**Enquête publique relative au projet de réalisation
d'un parc photovoltaïque au sol,
lieu dit « quartier de Sarrazan » et
« quartier de Ramounet »
sur la commune de Condom**

**Demande de permis de construire
N°PC 032 107 21 T 1010 (partie nord)**

**Conclusions et avis motivés
du
commissaire-enquêteur**

ZONAGE PLUI CONDOM (applicable depuis le 03/06/2021)

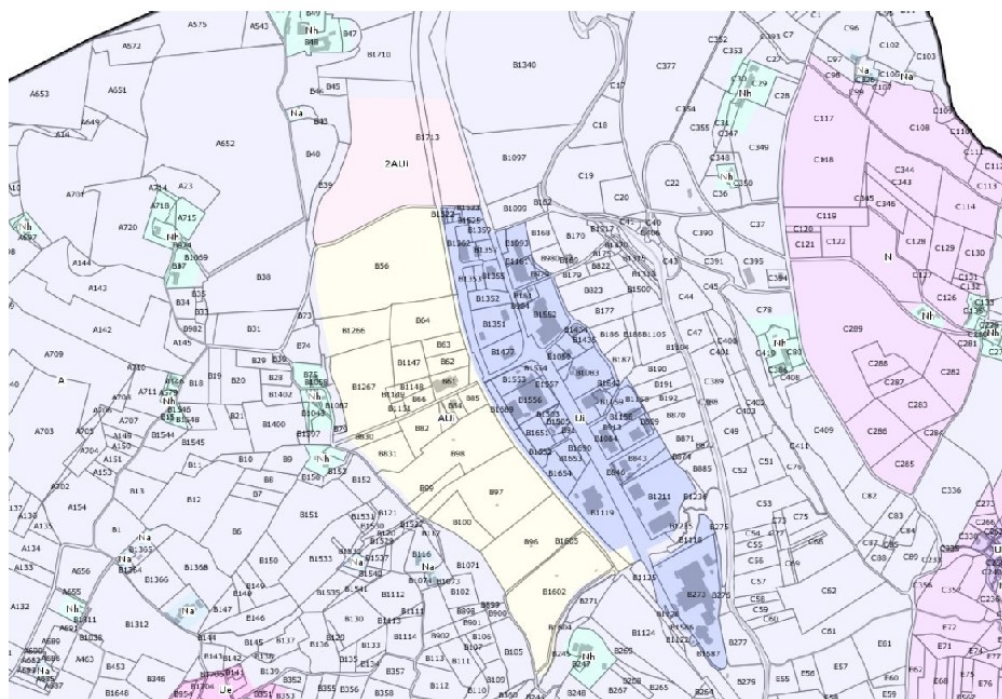
Le PLU en vigueur à Condom est récent, il date de juin 2021, il a remplacé le PLU de Condom valable antérieurement.

Il prévoit sur le site global du projet photovoltaïque deux zones :

- la zone sud, zonée en AUeur (prévue pour recevoir des installations de production d'énergies renouvelables)
- la zone nord zonée A (agricole)

En 2021, le nouveau PLU est venu sur cette zone, modifier de façon importante le zonage du PLU ancien, au profit des ENR sur la partie sud et au profit de la conservation des terres agricoles sur la partie nord.
